VERBALE SEDUTA CONFERENZA DEI SERVIZI SINCRONA del 30/05/2017 ai sensi dell'art. 14 e segg. della Legge 241/90, come modificata dal D.L.vo n.127 del 30/06/2016 in attuazione all'art. 29 quater comma 5 e 6 del D.L.vo 03/04/2006 n. 152 e ss.mm.ii. convocata con PEC prot. n. 23104 del 15/05/2017 e prot. n. 23549 del 17/05/2017

OGGETTO: Riesame con modifica sostanziale dell'Autorizzazione Integrata Ambientale (IPPC) ex art. 29 octies del comma 4 lettera a) del D.Lgs. 03/04/2006 n. 152 e ss.mm.ii. DITTA CARTIERE VILLA LAGARINA S.p.A. (P.IVA 01936870227) Sede Legale: Via Pesenti, 1 – Comune di VILLA LAGARINA (TN) e Stabilimento produttivo: Cartiera di Mantova di Viale Poggio Reale, 9 nel Comune di Mantova.

MODIFICA EDILIZIA

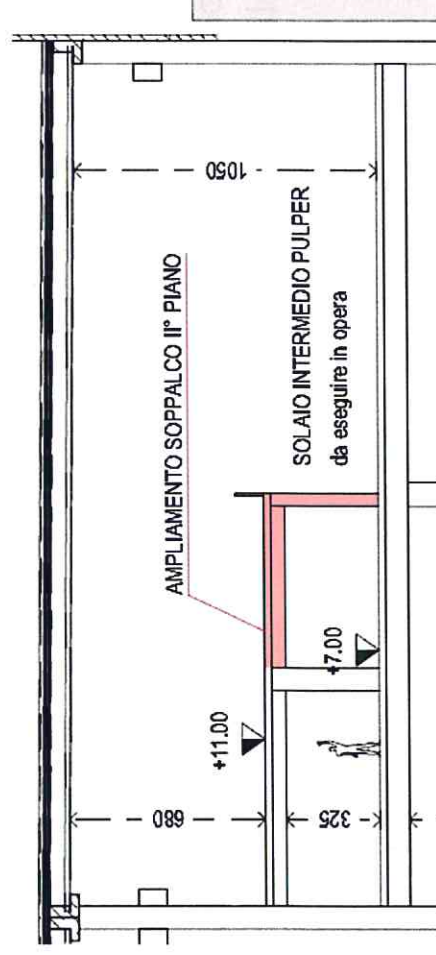
In relazione a quanto sopra indicato si chiede di esplicitare il valore della SNP e se sia ancora corretto il valore associato alla Superficie lorda d'uso esistente pari a 89.065 mq

Si chiede inoltre al Comune di confermare la correttezza della tavola aia 10 del 11/05/2017 inquadramento urbanistico e territoriale e della tavola 11 del 11/05/2017 ai fini del nulla osta edilizio. Si chiede altresì di comunicare eventuali oneri di costruzione aggiuntivi.

- Ampliamento del soppalco del secondo piano dell'edificio Pulper, senza variazioni di prospetti, di volume, di sedime e di sagoma, ma un aumento del parametro urbanistico relativo alla superficie di pavimento, che viene incrementata di 134 mq., per disporre di spazi più agevoli in fase di esercizio.
- la S.C. rimarrà pari a 5.834 mq, mentre la S.L. aumenterà da a 6.804 mq. A 6.938 mq
- La SNP aumenterà da 6.750 mq. a 6.884 mq.
- La raccolta delle acque reflue derivanti dalla produzione e dallo stoccaggio dei residui, non subiscono modifiche rispetto al progetto approvato, così come non subisce modifiche l'impianto elettrico, pertanto si considerano validi i progetti già autorizzati.
